パナソニック株式会社 アプライアンス社
モータビジネスユニット

**小形ギヤードモータ 新 G シリーズ 70 mm 角サイズ
可変速タイプ電磁ブレーキ付単相モータ仕様変更に関するお知らせ**

- 対象機種 70 mm角サイズ 可変速タイプ電磁ブレーキ付単相モータ
機種名：M7RX15GBV4L、M7RX15GBV4Y
(上記2機種のみ)

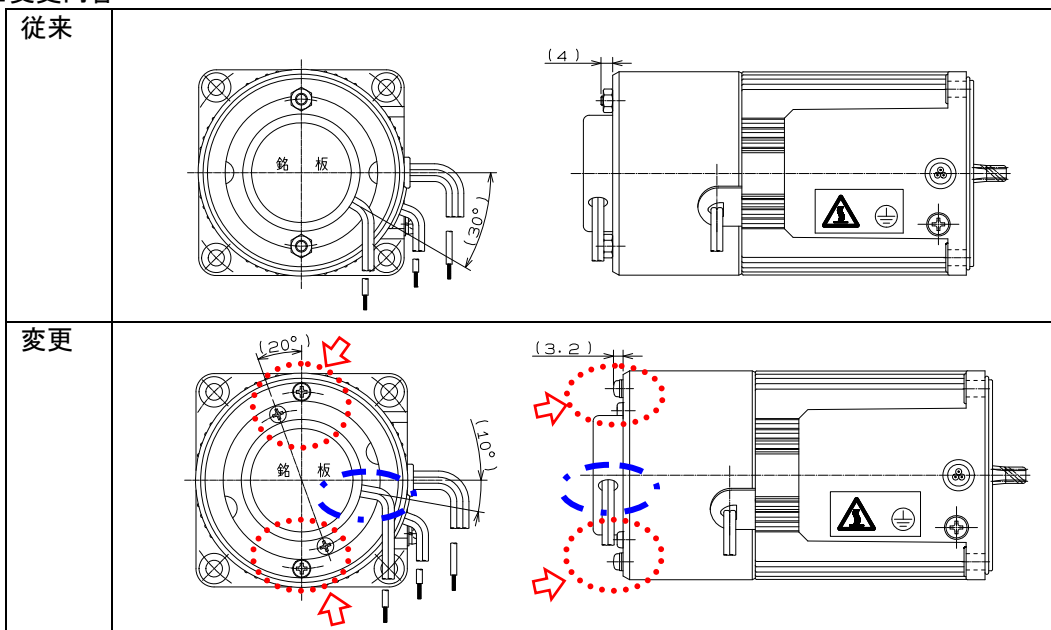
※ブレーキカバー、タコジェネレータの止めネジを、ナットからナベ小ネジに変更し、ネジの見える箇所が4か所となります。(赤色点線で囲みの矢印部分)

※タコジェネリード線引き出し位置が、若干変わります。リード線長さは変更ございません。(青色一点鎖線で囲んだ部分)

2012年8月生産分より順次変更いたします。
